# 江东新区·椰青园S01地块

## 方案设计变更文本

2024.07

中国建筑西南设计研究院有限公司

1号楼~5号楼住宅标准层平面对比  
(以1号楼一单元为例, 其余楼栋及单元同此修改)

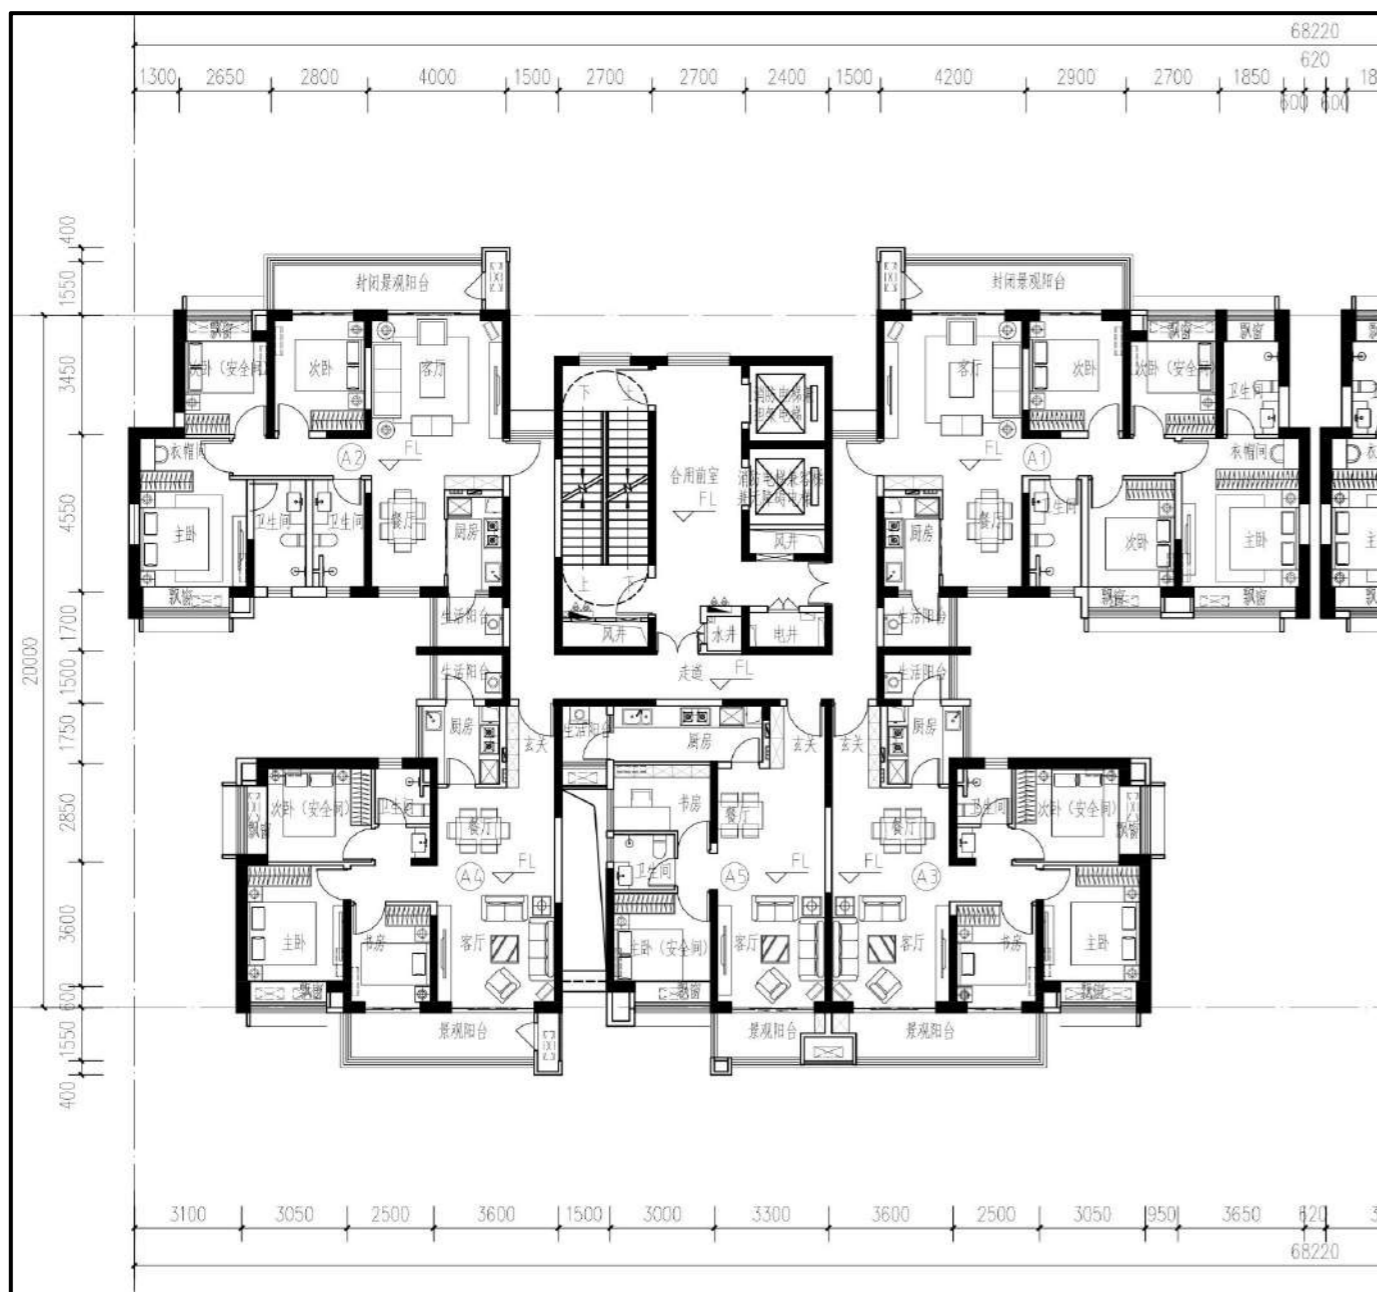
- 1. 标准层平面部分厨房窗户调整为墙体;
- 2. 标准层平面原面积框线(飘窗处)有误, 复核校正面积。

1号楼~5号楼住宅屋面层平面对比  
(以1号楼一单元为例, 其余楼栋及单元同此修改)

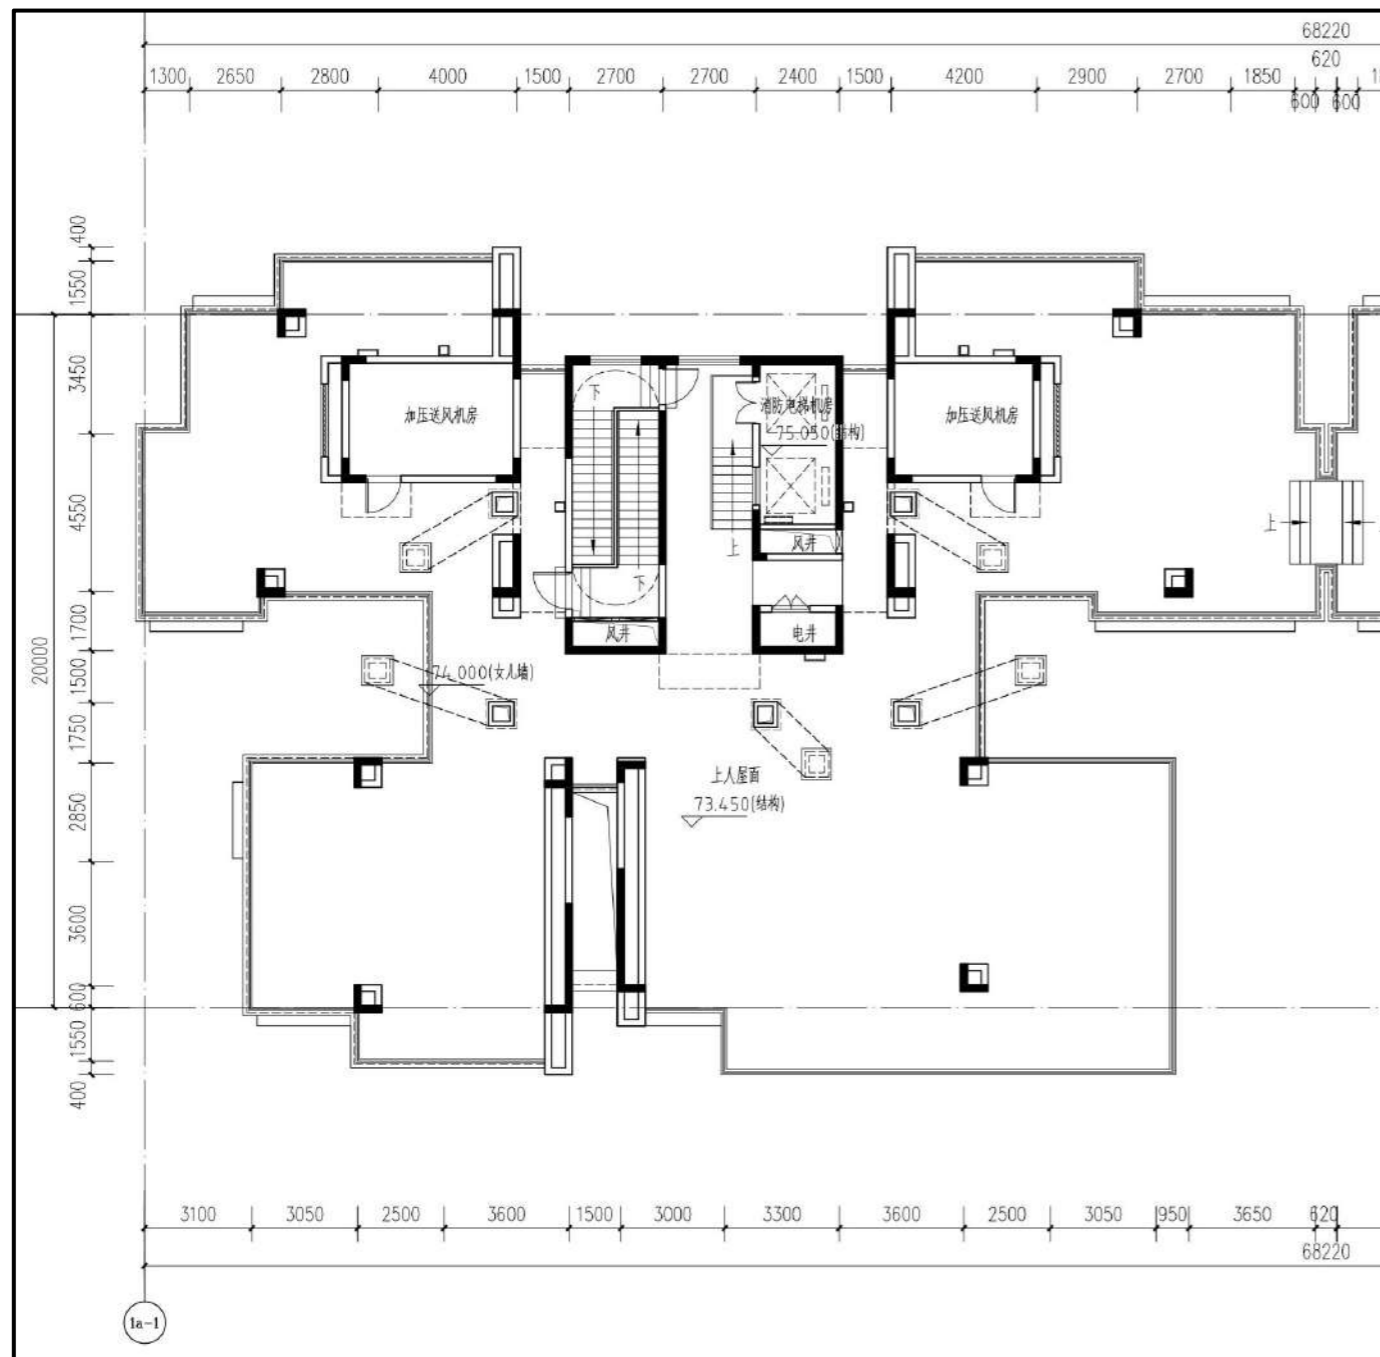
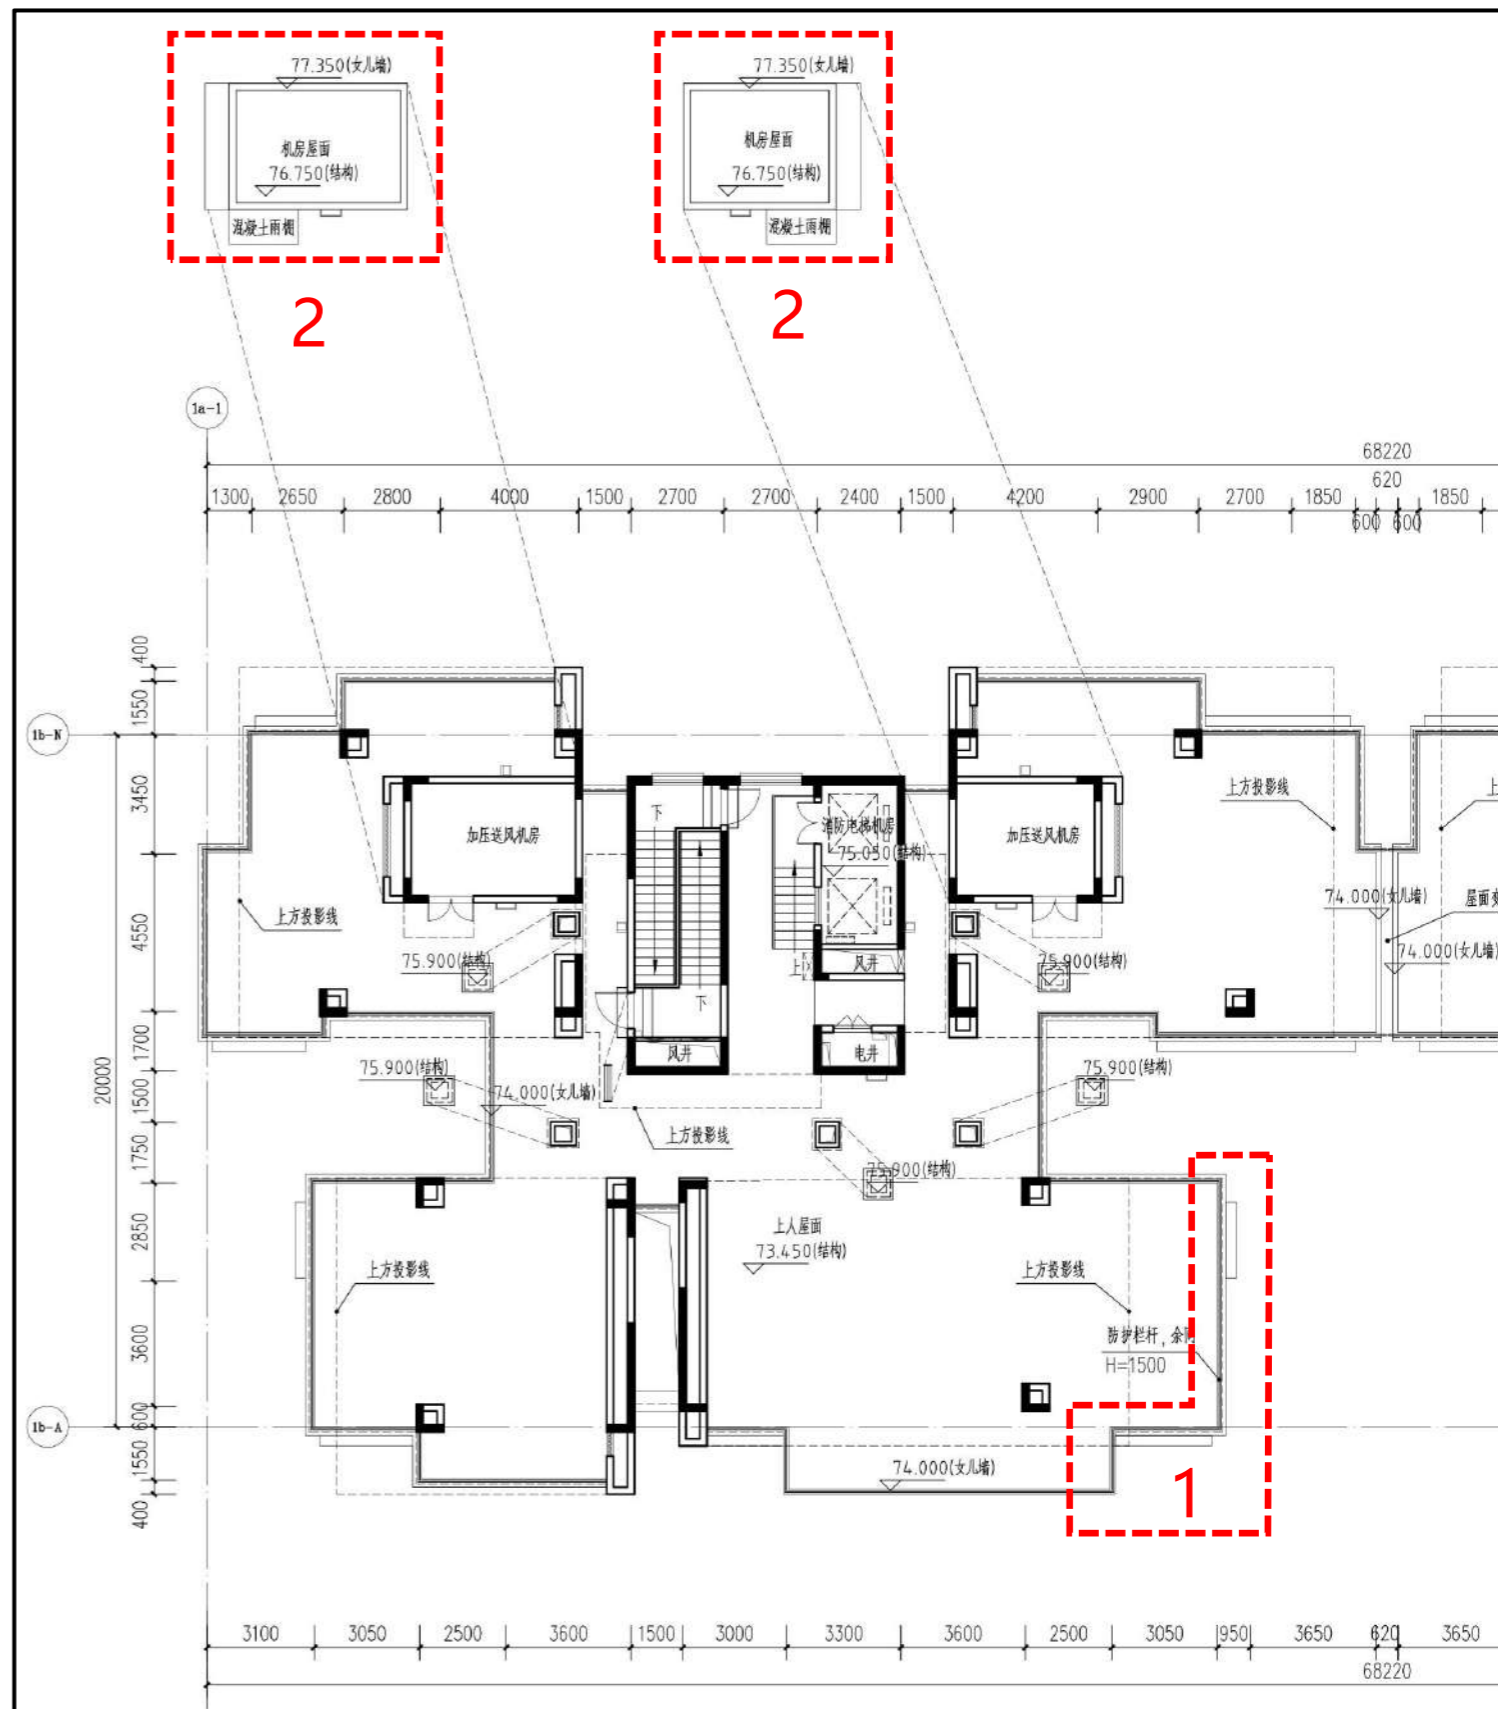
1. 屋面局部轮廓边界调整, 顶层飘窗顶部设置遮阳挑板;
2. 屋顶加压送风机房屋面女儿墙边界调整。

1. 屋面局部轮廓边界调整, 南立面对应调整

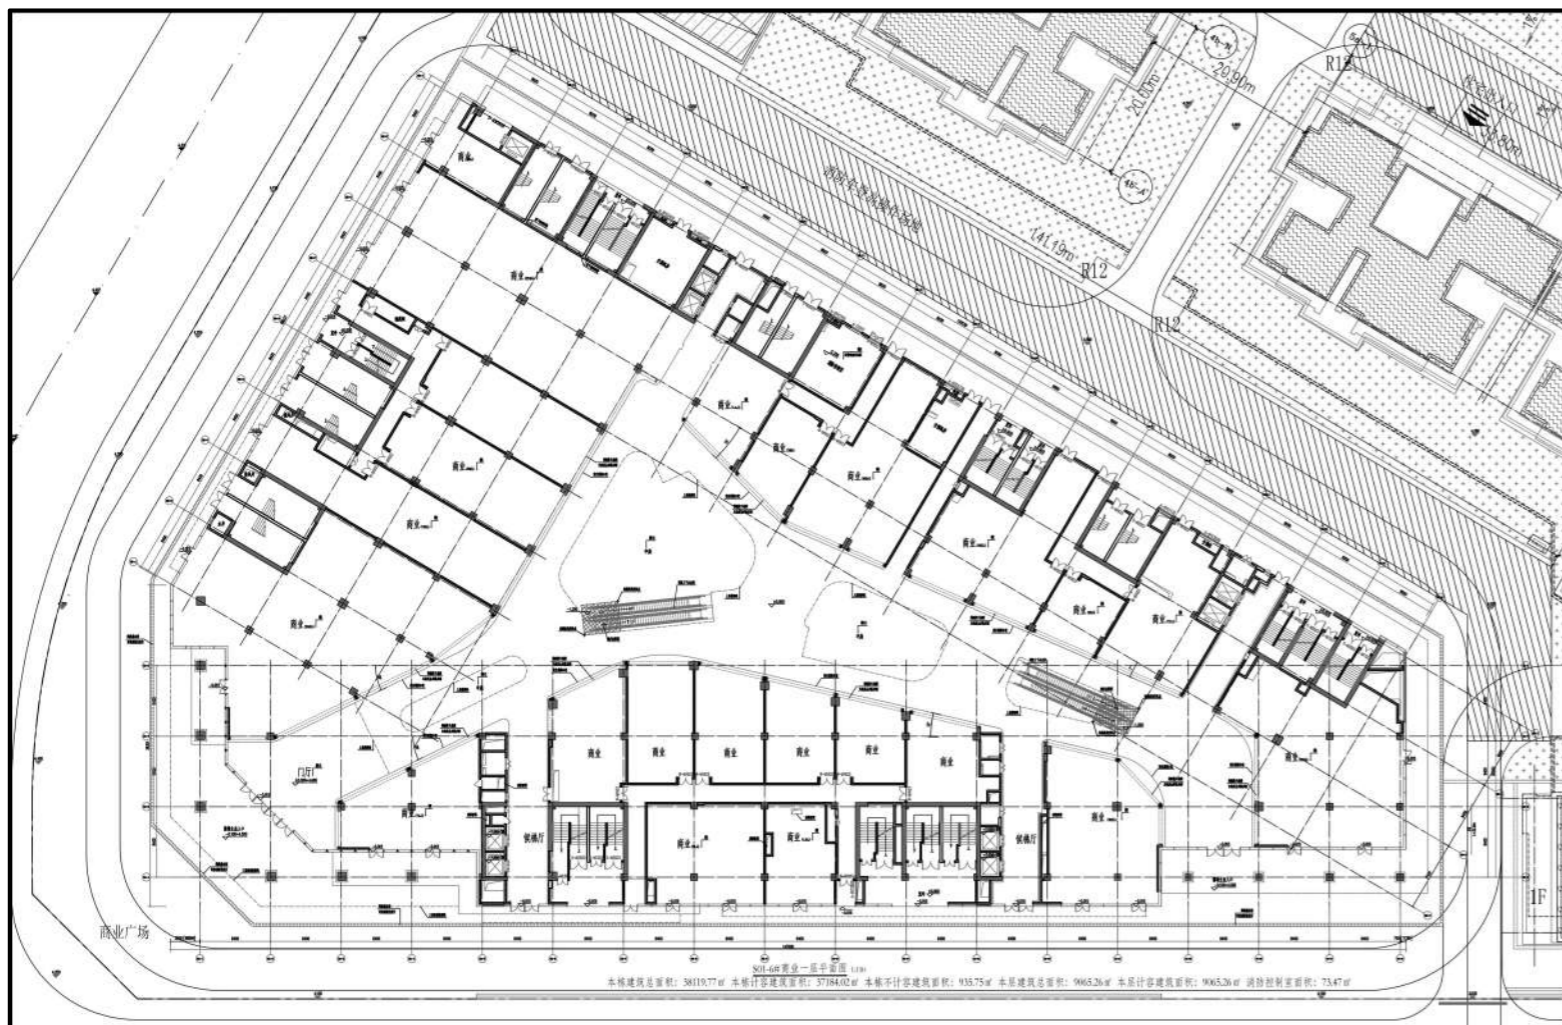
- 1.增加疏散走道及疏散门
- 2.增加开闭所。

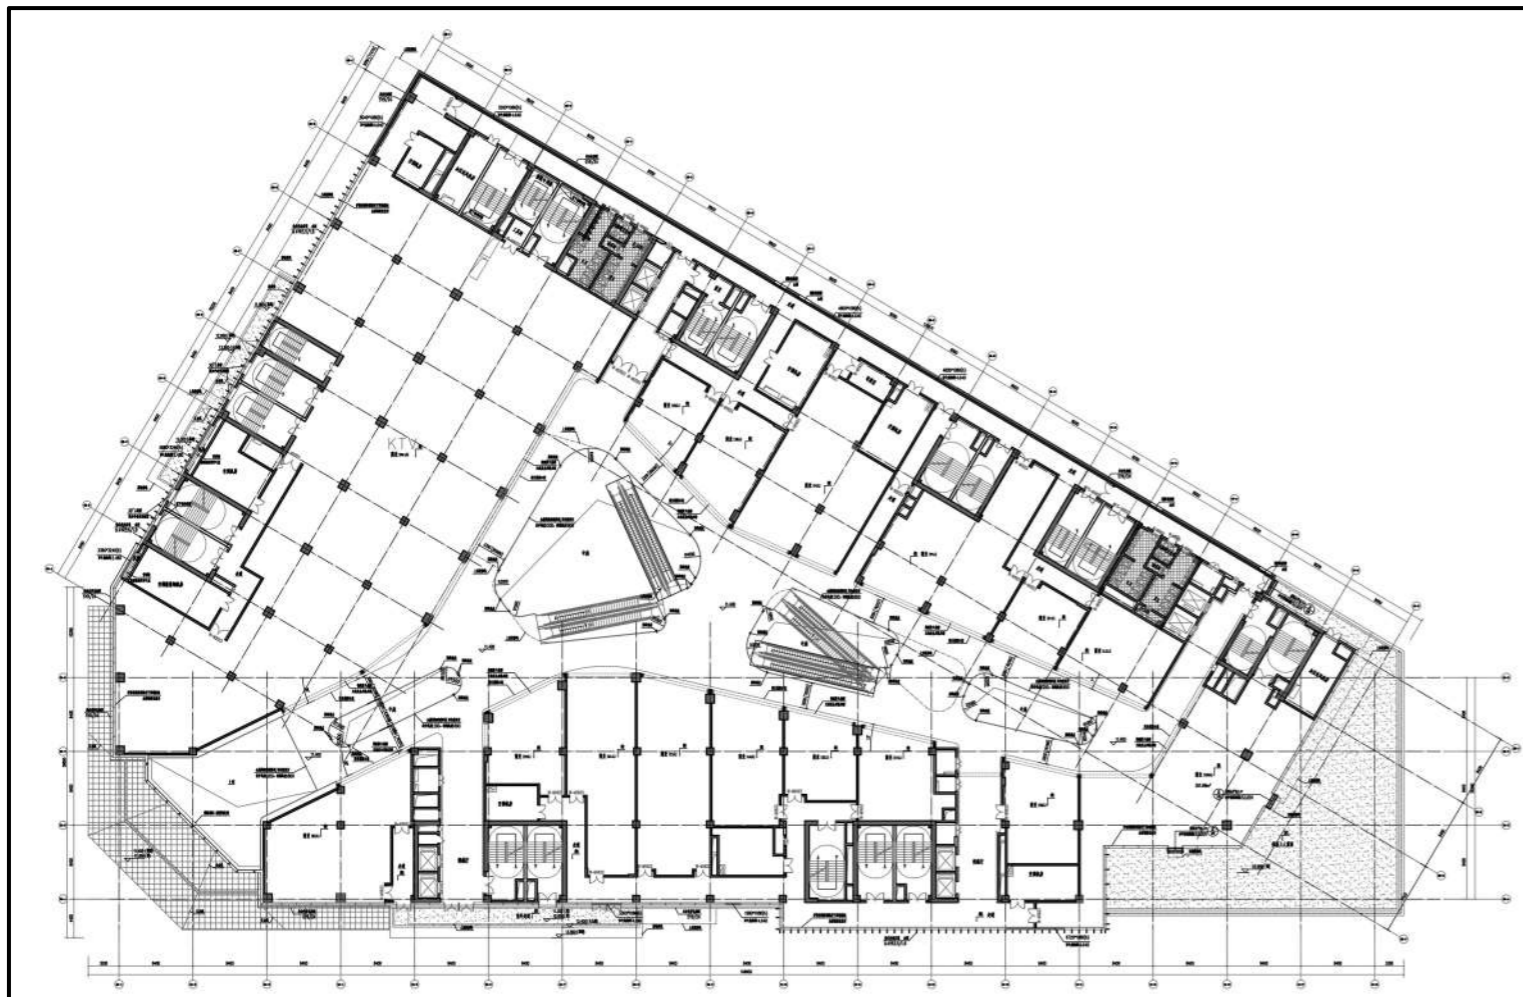
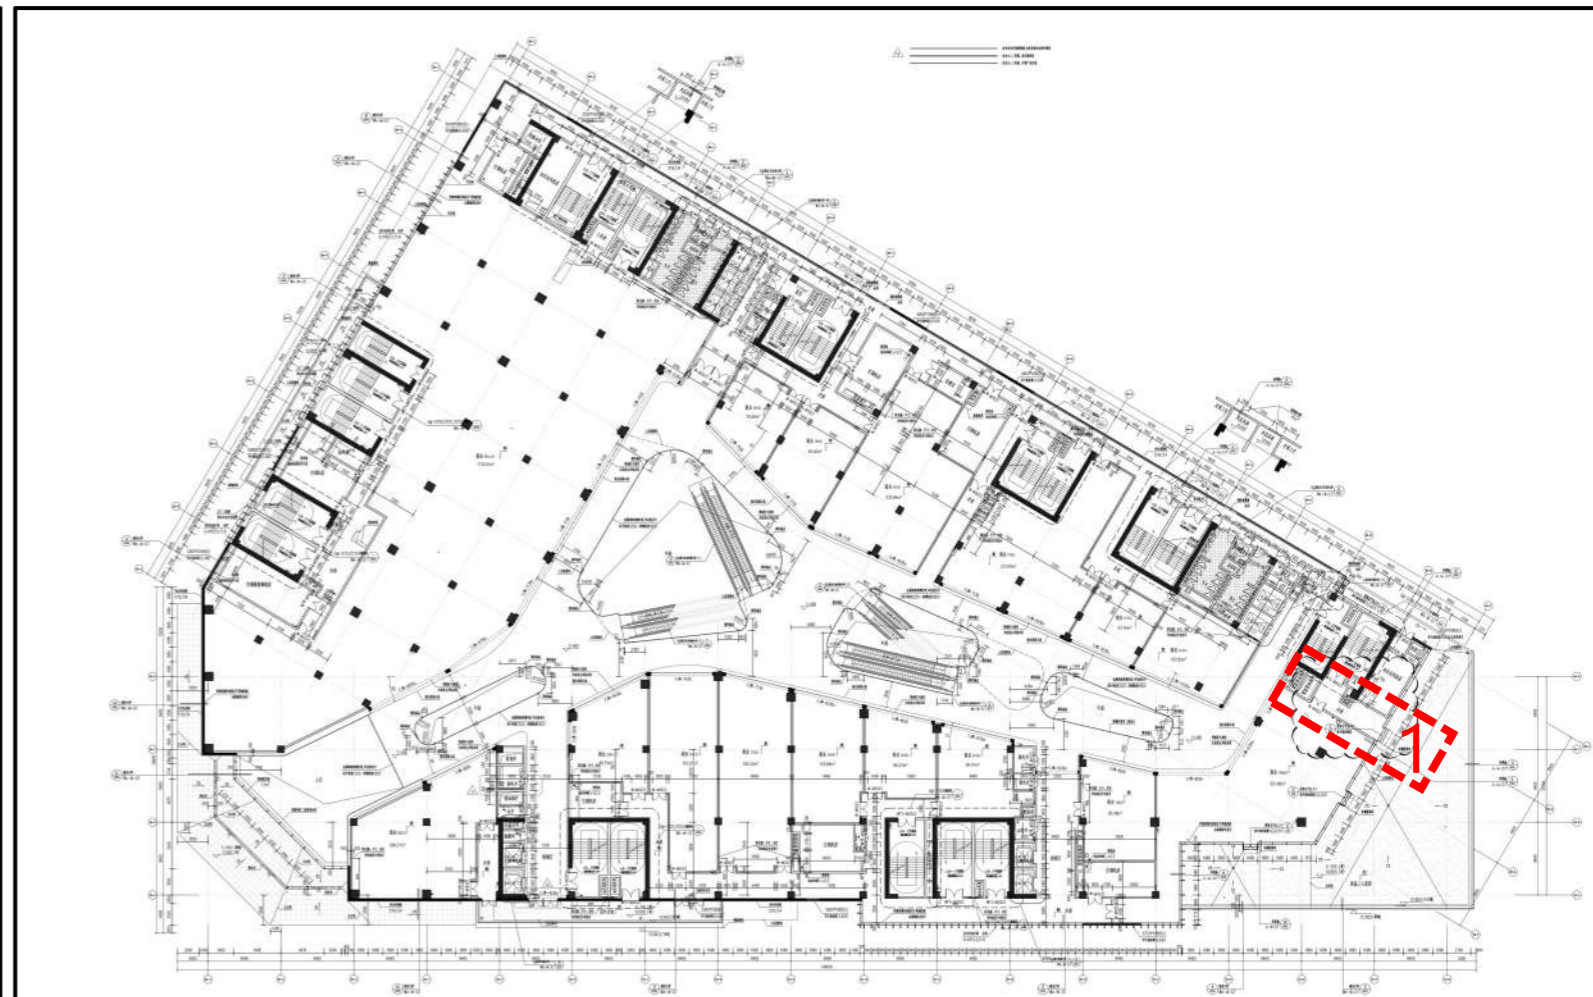
1.增加室外走道及商业开向走道的疏散门。
